GRV Wind Sardegna 7 S.r.l.

OGGETTO:[ID_8388] Procedimento di Valutazione di Impatto Ambientale ai sensi dell'art.23 del D.Lgs.152/2006 relativa al progetto “Nuova realizzazione di un impianto di produzione di energia elettrica da fonte eolica costituito da 7 aerogeneratori, ciascuno di potenza nominale pari a 6 MW, per una potenza complessiva di 42 MW, denominato “Su Murdegu”, da realizzarsi nel Comune di Villanovafranca (VS), in località Su Murdegu e delle relative opere di connessione ricadenti anche nei comuni di Furtei, Villamar e Sanluri (VS)”. Trasmissione relazione in riscontro a nota Protocollo 0011077-P del 15.04.2024 trasmessa dalla Soprintendenza Speciale per il Piano Nazionale di Ripresa e Resilienza del Ministero della Cultura

Osservazioni in riscontro alla nota Protocollo 0011077-P del 15.04.2024 della Soprintendenza Speciale per il Piano Nazionale di Ripresa e Resilienza del Ministero della Cultura

Titolo:
WVNF-RA24 PROPOSTA PIANO INDAGINI

Figura 4 – Visuale dal Castello di Las Plassas

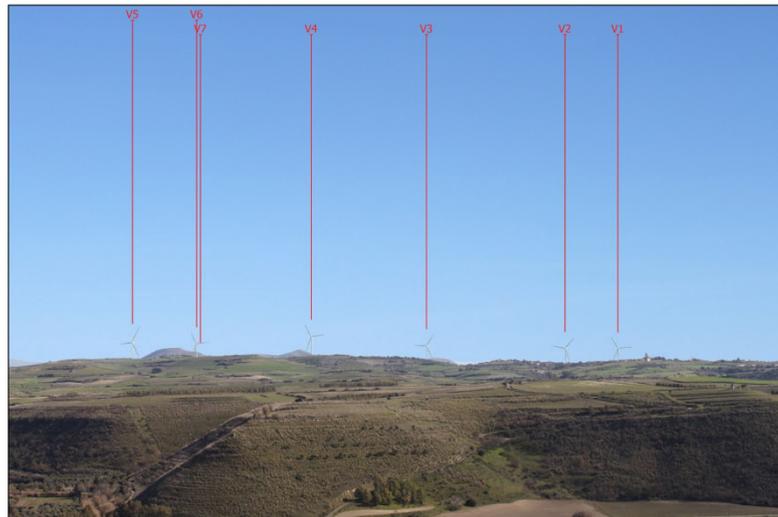
Le fotosimulazioni sotto riportate, effettuate da due punti di preminente interesse archeologico dell'areale di studio (Reggia Nuragica di Barumini – Bene UNESCO distante circa 7.6 km dal più prossimo aerogeneratore e Castello medievale di Las Plassas, distante circa 6.1 km dal più prossimo aerogeneratore) marcano il fatto che il potenziale impatto dell'impianto eolico *“Su Murdegu”* sul territorio circostante, dal punto di vista visivo, è fortemente mitigato dalla conformazione territoriale in esame; le visuali sono ostruite dall'alternanza di piccole colline e l'andamento pianeggiante del terreno. La vista complessiva dell'impianto di progetto è pienamente apprezzabile solo a distanze ravvicinate e da ridotte angolazioni.

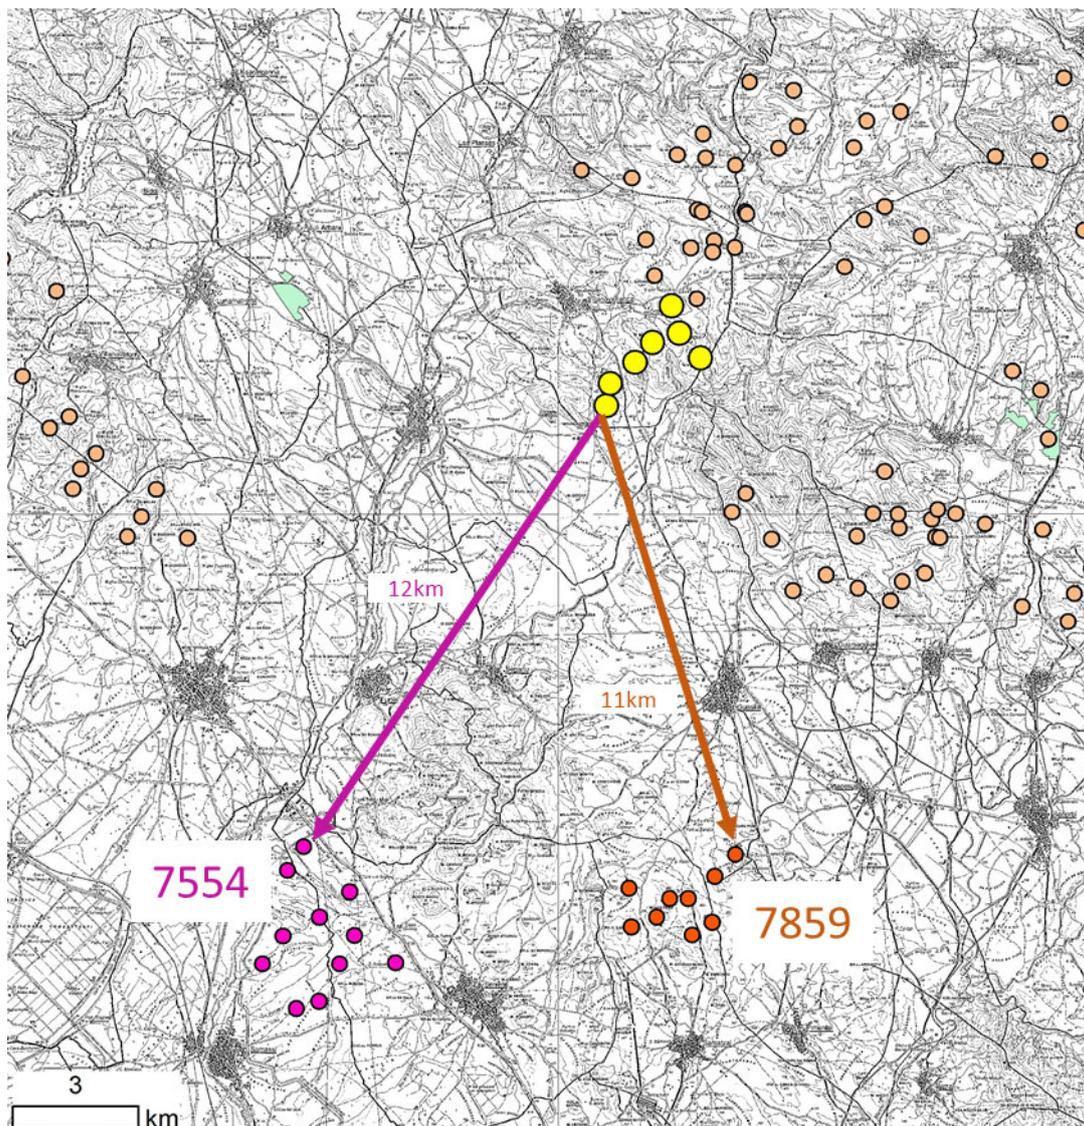
In riferimento agli impianti FER in valutazione presso gli Enti preposti elencati dal MIC nella nota 0011077-P del 15/04/2022, si evidenzia che gran parte di tali procedimenti risultano essere stati presentati in data successiva all'istanza di VIA del progetto "Su Murdegu", come da tabella sotto riportata.

Rispetto ai progetti di impianti eolici con istanza di VIA avviata in data antecedente a quella del parco eolico "Su Murdegu" (Impianti di "Samassi-Serrenti" – ID 7554 - e "Nuraddei" – ID - 7859) si evidenzia in ogni caso come gli stessi siano localizzati a distanze significative dall'impianto in progetto (superiori ai 10 km). L'impianto fotovoltaico ID 7838 si trova nel comune di Tuili ben distante dall'impianto in oggetto.

Figura 7: stralcio parere Protocollo 0011077-P del 15.04.2024

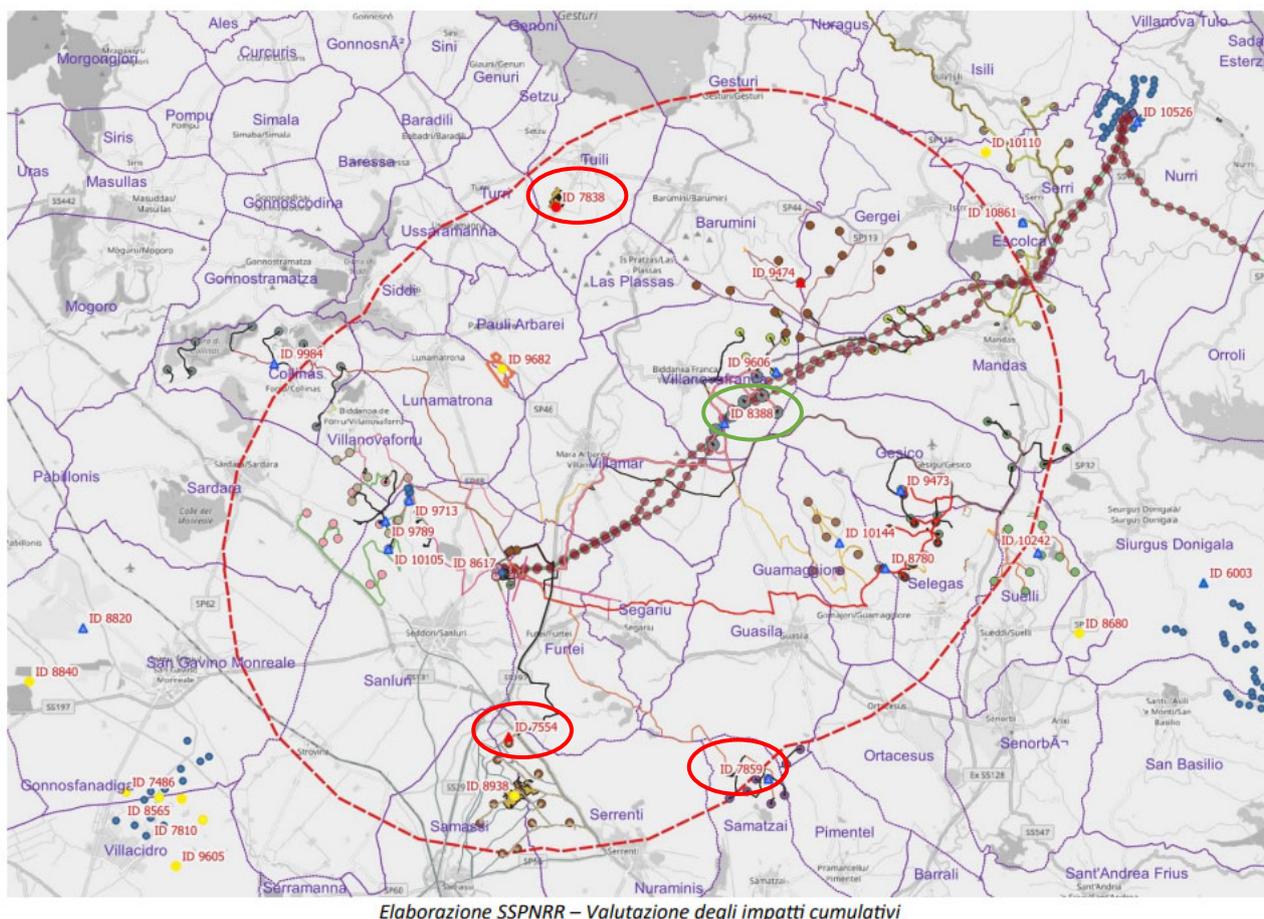
Di seguito si riporta lo stralcio della figura proposta dal MIC *“Elaborazione SSNPNNR – Valutazione degli impatti cumulativi”* nel parere Protocollo 0011077-P del 15.04.2024, che individua gli impianti FER in iter di valutazione di impatto ambientale nella zona di interesse. L'impianto eolico *“Su Murdegu”* della Scrivente è cerchiato in verde. Gli impianti la cui istanza di VIA è stata presentata agli Enti competenti precedentemente al progetto in oggetto (evidenziati in rosso nella in Tabella 1) sono cerchiati in rosso.

È evidente che il progetto eolico “Su Mudegu” non solo risulta essere molto distante dai progetti che sono stati presentati alle Autorità Competenti precedentemente in termini in VIA, ma vanta priorità cronologica rispetto ai progetti posizionati nella zona specifica di interesse. Risultano essere interferenti con il progetto eolico “Su Murdegu” della GRV Wind Sardegna 7 Srl i tralici aerei del progetto ID_8617 e alcuni degli aerogeneratori del progetto eolico ID_9606, nonostante l'istanza di VIA presso il Ministero dell'Ambiente e della Sicurezza Energetica sia stata depositata in un secondo momento rispetto a quella dell'impianto eolico della GRV Wind Sardegna 7 Srl.

In particolare, il progetto eolico identificato con codice ID: 9606, risulta essere interferente, in termini di ubicazione dell'aerogeneratore denominato GD07 con il progetto eolico presentato dalla Scrivente, e risulta essere stato PRESENTATO SUCCESSIVAMENTE, ovvero in data **17/03/2023**. In merito, si ribadisce che il progetto eolico “Su Murdegu” della GRV Wind Sardegna 7 S.r.l. vanta priorità cronologica, ai sensi del paragrafo 14.3. delle Linee Guida ex D.M. 10 settembre 2010, rispetto a quello sopra menzionato (ID: 9606) della società Giudecca Wind S.r.l., con le seguenti conseguenze:

Figura 8: Inquadramento su immagine satellitare dei rapporti spaziali tra gli aerogeneratori dei due progetti ricadenti nel comune di Villanovafranca

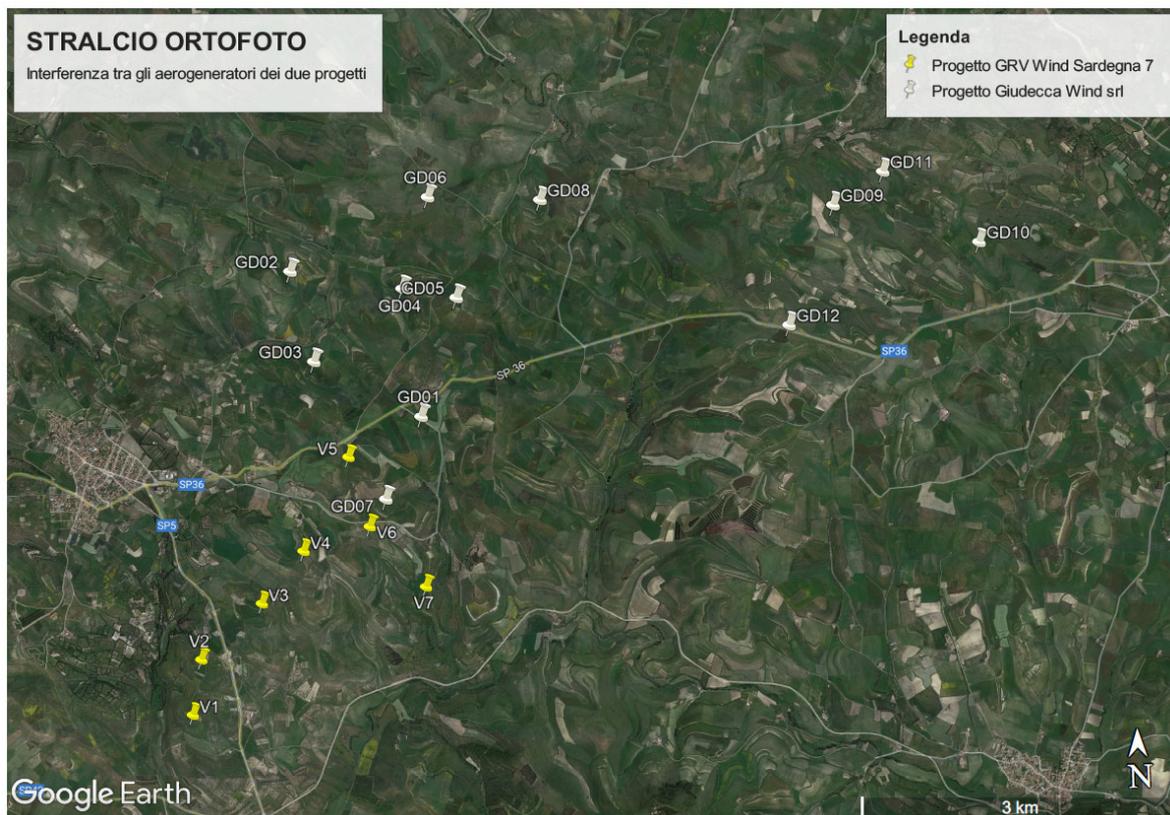
Di seguito si riporta graficamente l'indiscutibile sovrapposizione dell'aerogeneratore GD07 del progetto eolico della società Giudecca Wind S.r.l. (in bianco), la cui istanza di V.I.A. è stata presentata in data 17/03/2023, nei confronti del progetto eolico della scrivente GRV Wind Sardegna 7 S.r.l. (in giallo), la cui istanza di V.I.A. risale alla data 29/04/2022, acquisita dal Ministero dell'Ambiente e della Sicurezza Energetica in data 04/05/2022.

Figura 9: Valutazione delle distanze 3-5 diametri delle WTGs del parco eolico della GRV Wind Sardegna 7 S.r.l. rispetto alle WTGs del parco eolico della Giudecca Wind Srl

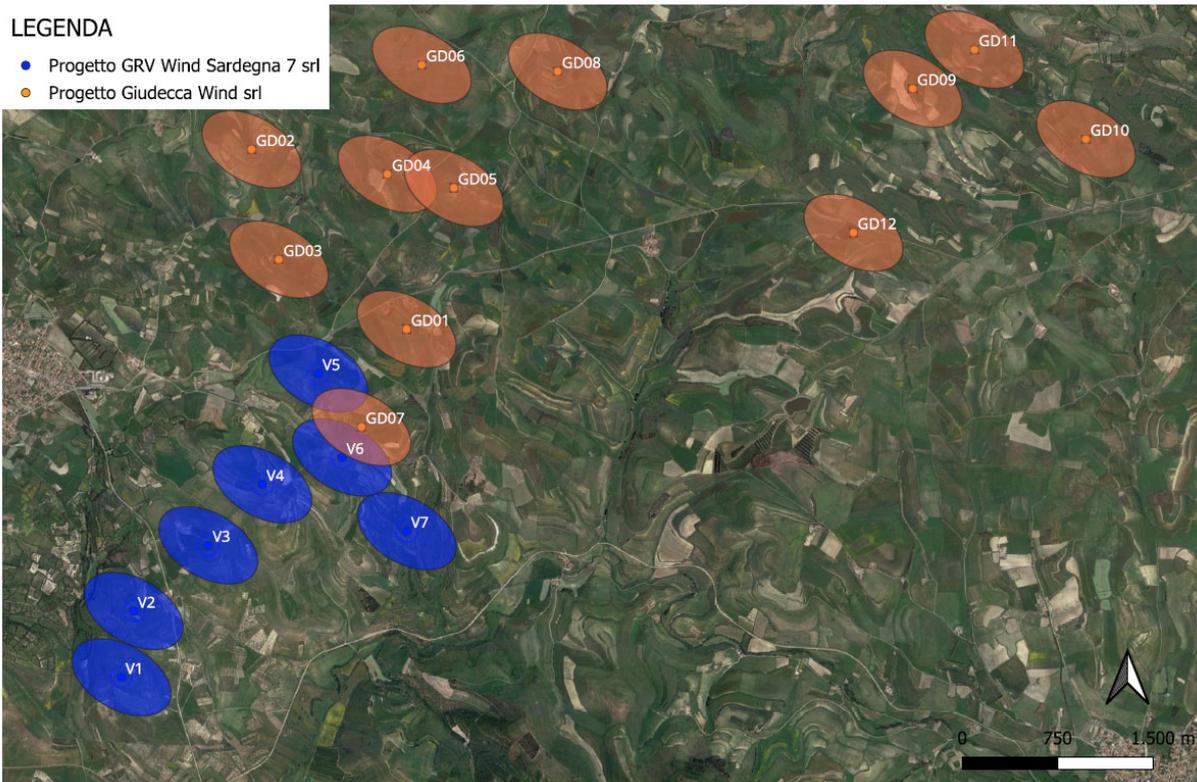
La figura 9 seguente mostra la non compatibilità della posizione dell'aerogeneratore GD07 dell'impianto eolico ID: 9606 della Giudecca Wind S.r.l. (in arancione) nei confronti dell'ubicazione

degli aerogeneratori V5 e V6 dell'impianto eolico ID: 8388 della scrivente GRV Wind Sardegna 7 S.r.l. (in blu). In particolare, sono mostrate le ellissi rappresentative dei 3-5 diametri del rotore (rispettivamente 3 diametri nella direzione perpendicolare e 5 diametri nella direzione parallela rispetto a quella del vento predominante).

Essendo stato presentato successivamente, la localizzazione degli aerogeneratori dell'impianto eolico della società Giudecca Wind S.r.l. avrebbe dovuto rispettare le distanze di 3 e 5 diametri dall'ubicazione degli aerogeneratori dell'impianto eolico della Società GRV Wind Sardegna 7 Srl, presentato precedentemente.
